Toelichting op concept ontwerp en enquête “wegreconstructie Grotewaard en Dorpsweg”

31-03-20
J.A. Moerland

Foto project Zouwendijk: voorbeeld snelheidsremmer (een heultje) met hekje en lange flauwe helling uitgevoerd in klinkers. Vooral het visuele effect zorgt voor vermindering van de snelheid.

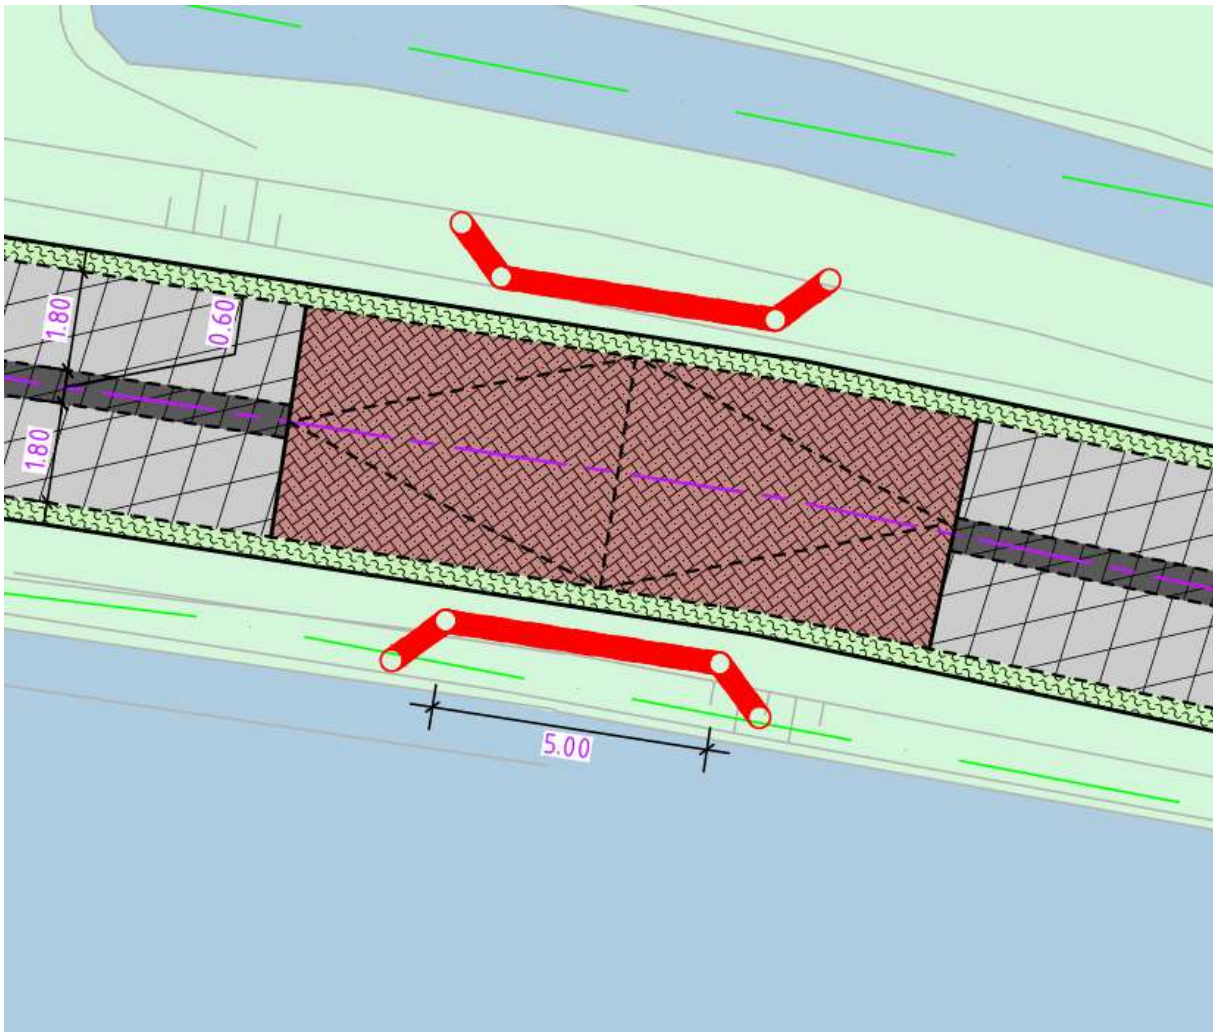
Citaat uit enquête: Drempel functioneert niet. Het verkeer laat zich niet afremmen. De drempel veroorzaakt veel lawaai en ongewenste trillingen.

Gelukkig zijn er ook weggebruikers die hun snelheid blijvend aanpassen aan de situatie op de weg. Belangrijk hierbij is dat het in de nieuwe situatie (combinatie van maatregelen) minder vanzelfsprekend is om hard te rijden. Een alternatief is het maken van steile en hoge verkeersdrempels. Dat vinden wij geen goede oplossing.

Afbeelding: splitsing met Overslingeland.

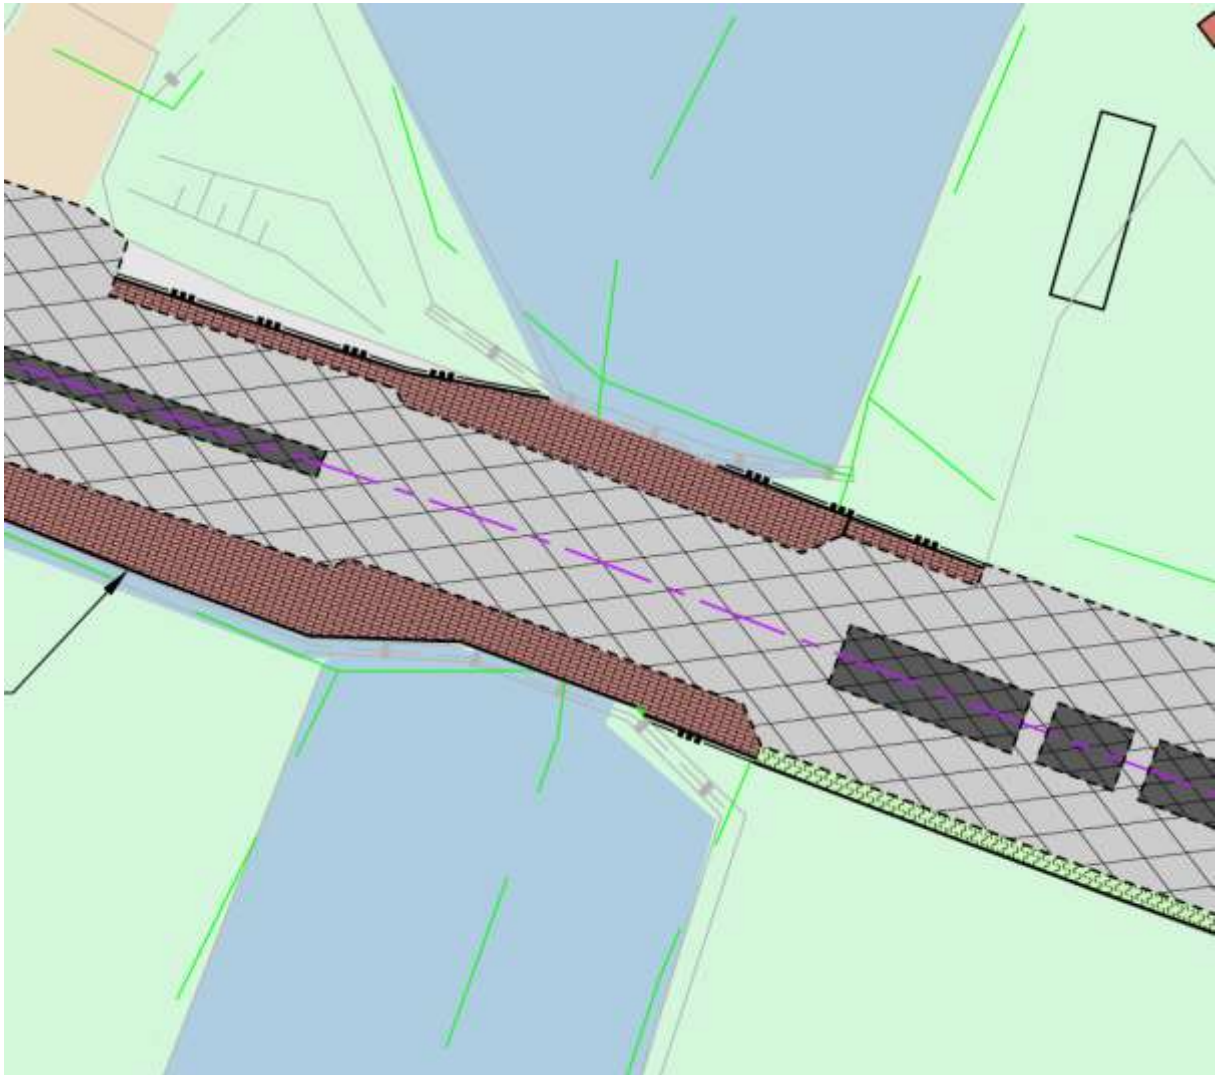
Splitsing met Overslingeland

Aan de oostzijde van de Giessen worden de bochten van de splitsing visueel smaller gemaakt door de buitenranden van de verharding een andere kleur te geven en door het iets hoger aanleggen van de buitenranden. Door deze maatregelen is het minder vanzelfsprekend om hard de bocht in te rijden. Voor een betere zichtbaarheid van de splitsing wordt het wegdek niet in asfalt uitgevoerd maar in klinkers. De helling van de brugoprit aan de Grotewaard zijde van de Giessen wordt in beperkte mate verflauwd, zodat fietsers minder moeite hebben om boven te komen.
